参考資料 2－4

住民討論集会の論点及び「国土交通省」の説明資料 (川辺川ダムを考える住民討論集会資料抜粋)

1. 川辺川ダム事業の必要性

図1 人吉地点上流域2日雨量と降雨地域分布の関係図

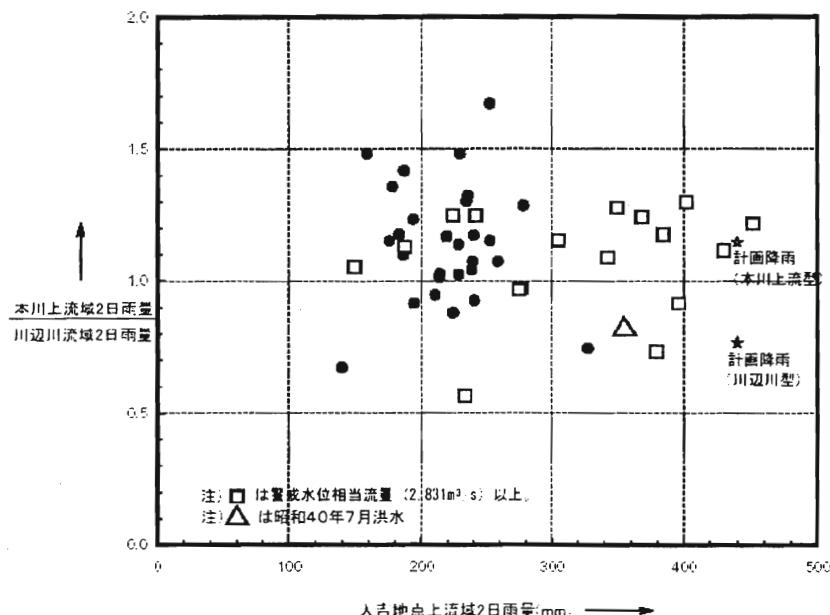
稀にしか起こらないような昭和40年7月洪水の降雨パターンを採用し、さらに川辺川流域、本川上流域、本川下流域の3流域の引き伸ばし率を変えて5つの降雨パターンを作成し、それらから算出される最大の洪水流量を基本高水流量として採用するという方法は、現実に合わない過大な基本高水流量を引き出すという意味で間違っていると考えますが、このことに対する誠実な説明を求めます。

図1は、表3に示した川辺川型及び本川上流型の降雨と、人吉地点で警戒水位以上を記録した実績洪水の降雨を対象として、本川上流域2日雨量と川辺川流域2日雨量の比率をとり、人吉地点上流域2日雨量とともにプロットしたものです。この図から、川辺川型及

び本川上流型の降雨の地域分布は、実績洪水の降雨の地域分布と整合していることがわかります。このことから、川辺川型、本川上流型などの計画の降雨パターンから算定された基本高水のピーク流量は妥当なものと考えられます。

図10 川辺川流域の保水能力

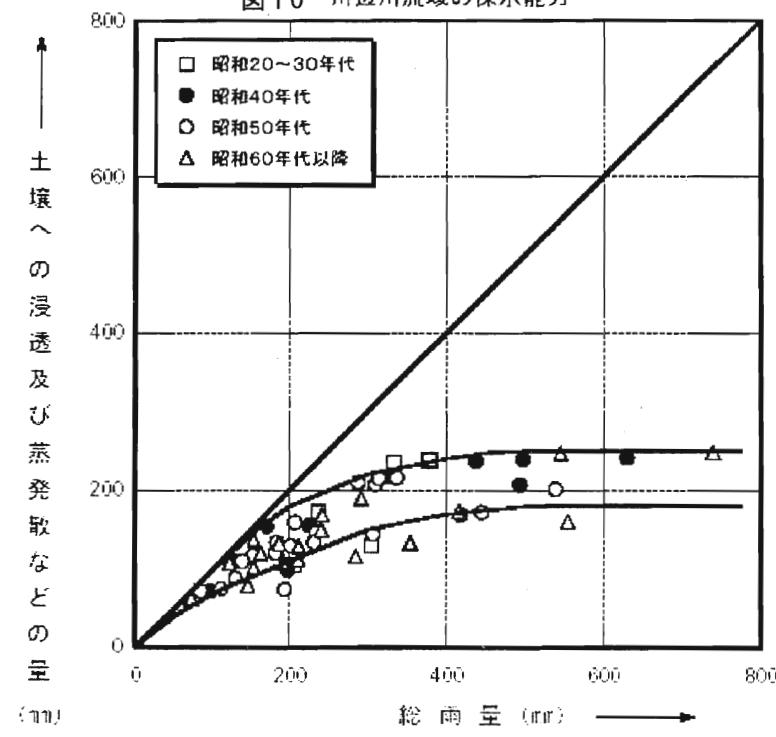
これまでダム反対側が、「森林の伐採後、洪水のピーク流量が上昇」するとして示した森林水文学のデータは、ほとんどが中小洪水時の小流域のものであり、治水計画で対象とするような大洪水時の大流域の状況を説明するものではありません。例えば、ダム反対側（水源連）が平成14年6月の第3回住民討論集会で示した釜淵2号沢及び竜の口山 北谷のデータは、全データ数126個のうち総雨量が300mm以上の大雨のデータは3つであり、両流域とも流域面積が0.2km²未満の小流域です。（参考1）

降雨の森林からの流出形態は、中小洪水の時と、大洪水の時で異なり、これに対応して、森林の洪水緩和機能も大きく異なります。森林は中小洪水では洪水緩和機能を発揮しますが、大洪水では降った雨のほとんどが渓流や河川に流出するような状況になるため、顕著な効果は期待できません。球磨川の治水計画は、人吉地点上流の2日間の雨量で440mmを対象としていますが、この時には、ダム反対側が示したデータの中小洪水時とは、降雨の森林からの流出形態が異なります。図10からも、川辺川流域では、森林土壌での保水及び蒸発などは総雨量が200～250mm程度で頭打ちとなっており、森林の

洪水緩和機能は大洪水の時には限界があることが明らかです。

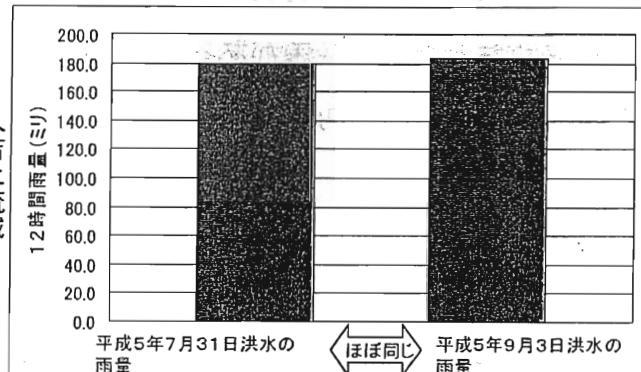
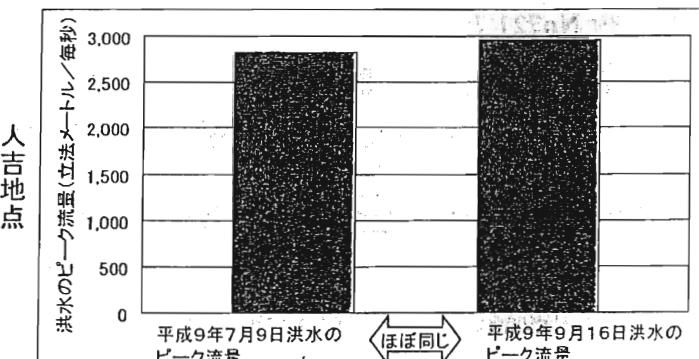
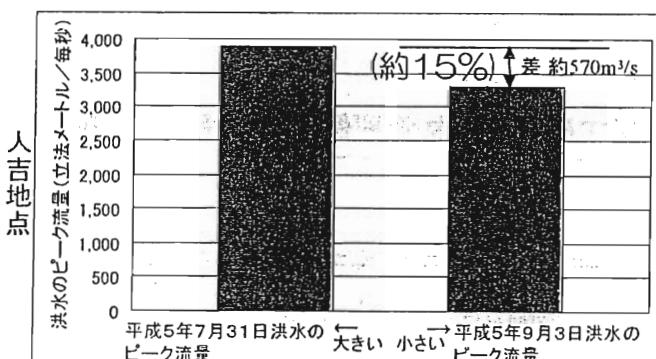
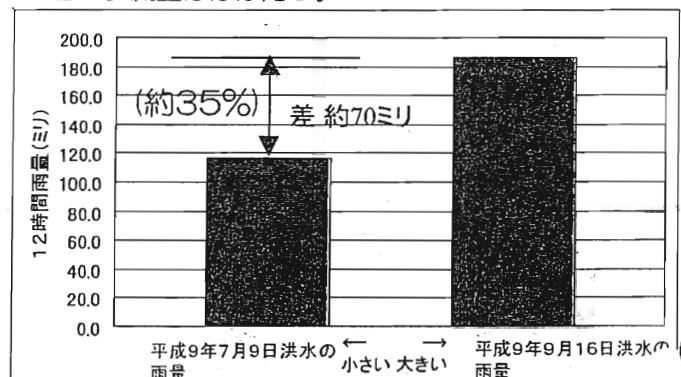
- ・ダム反対側は近年森林が育ってきたので、同じ12時間雨量に対し、洪水のピーク流量が小さくなってきたと主張。しかし、**森林が同じ状態でも、同じ12時間雨量に対し、洪水のピーク流量は大きく異なる場合がある。**逆に、**12時間雨量が異なっても洪水のピーク流量は同じになる場合もある。**
- ・球磨川のような大流域では、洪水のピーク流量には森林の状況よりも、**降雨量、降雨の地域分布、時間分布の3つの要素が大きく影響する。**

平成5年7月31日洪水は平成5年9月3日洪水に比べ、12時間雨量が同程度なのにピーク流量は約570m³/sも違う。

平成9年7月9日洪水は平成9年9月16日洪水に比べ、12時間雨量が約70ミリも少なかったのにピーク流量はほぼ同じ。

ダム反対側がタンクモデルの計算により「森林の成長により森林の洪水緩和機能が増加している」と言っているグラフ

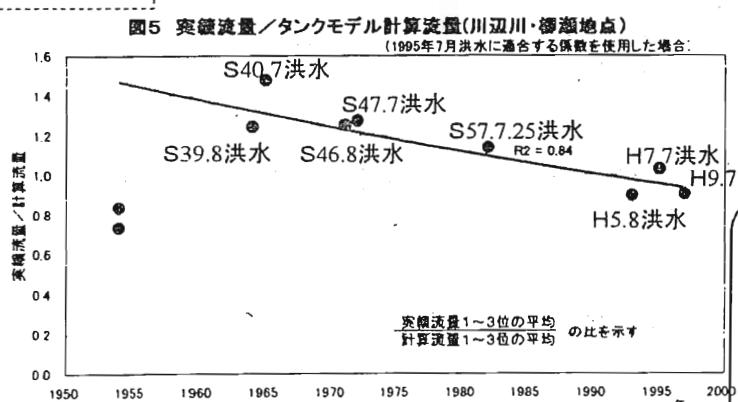
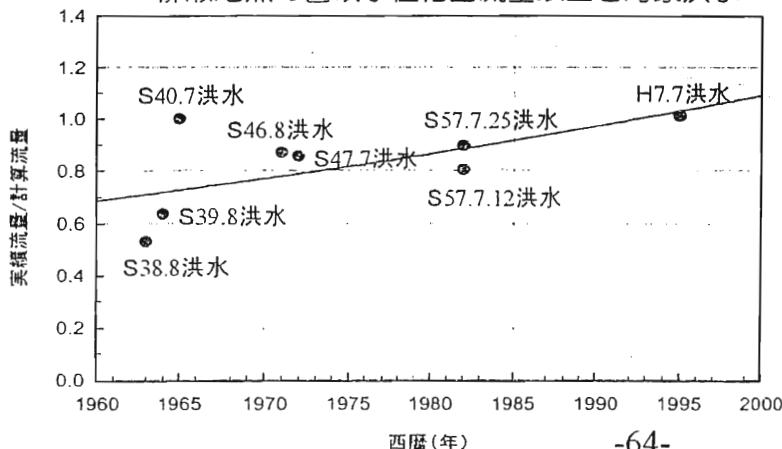
…川辺川を例にとってタンクモデルという流量計算方法を使って洪水ピーク流量の出方の経年変化をみると、明かな低下傾向がみられ、昭和40年前後を比べると、2割程度小さくなっている。これは、**森林の生長による山の保水力の向上**を物語っている。

ダム反対側のタンクモデルの対象洪水の選定は恣意的。

柳瀬地点での警戒水位相当流量以上の洪水を選定し、再計算すると、逆に森林の洪水緩和機能が減少する傾向となり、ダム反対側の主張は妥当ではない。

柳瀬地点での警戒水位相当流量以上の洪水を選定し、再計算すると、森林の洪水緩和機能が減少する傾向となる

図7

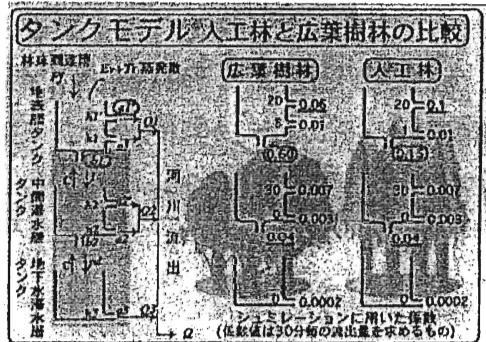
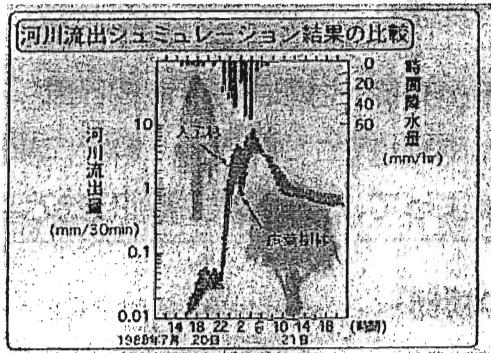
- 手入れの悪い人工林と自然の広葉樹林での集中豪雨の際の河川流出、特にピーク流量をモデル計算で比較したのが、図7と8です。図7のタンクモデルは、実際の流域に雨が降って河川に流出していく過程を再現するモデルで、ここでは土壤の浸透能が人工林で約半分に低下しているという実測結果のみを取り入れて、実際に発生した集中豪雨（12時間で350mm）における河川流出を再現したものです。

中根周歩氏は、このタンクモデルで「広葉樹林になれば浸透能が強化され、洪水流出量が減少する」旨を主張しているが、中根周歩氏のタンクモデルは、科学的に係数を検証したものではない。

ダム反対側の主張する河道で国土交通省が準二次元不等流計算を実施

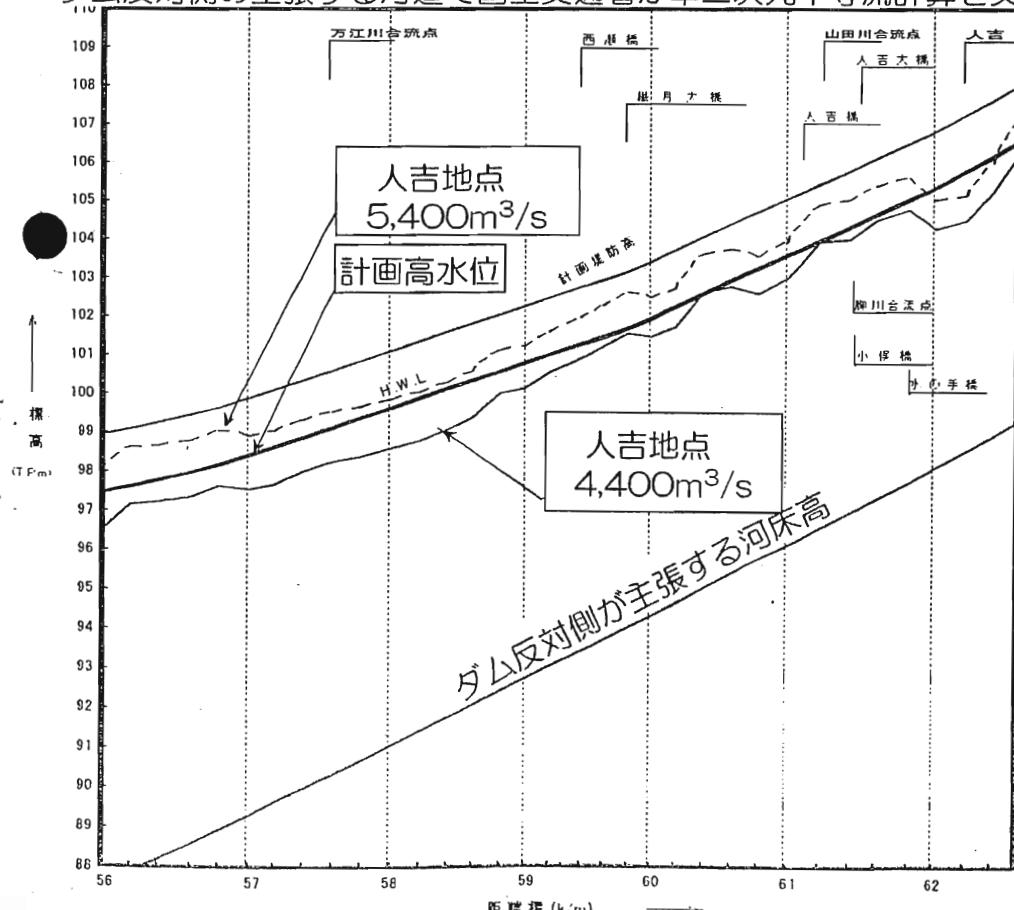
ダム反対側は「水理学に基づいているとは考えられない計算法」を用いて、河道掘削後の流下能力を5,400m³/sと評価している。

...工事を実施したら...堤防の上から1.5mという十分な余裕を残して...約5,400トンの水が流れることがわかりました。

水理学に基づく計算では流下能力は約4,400m³/s。

・ダム反対側が主張する河道で、国土交通省が不等流計算を実施すると人吉地区の流下能力は4,400m³/s。

ちなみにダム反対側が「人吉地区の流下能力」と主張する約5,400m³/sの洪水が発生すると、水位は計画高水位（H.W.L.）をはるかに越える。
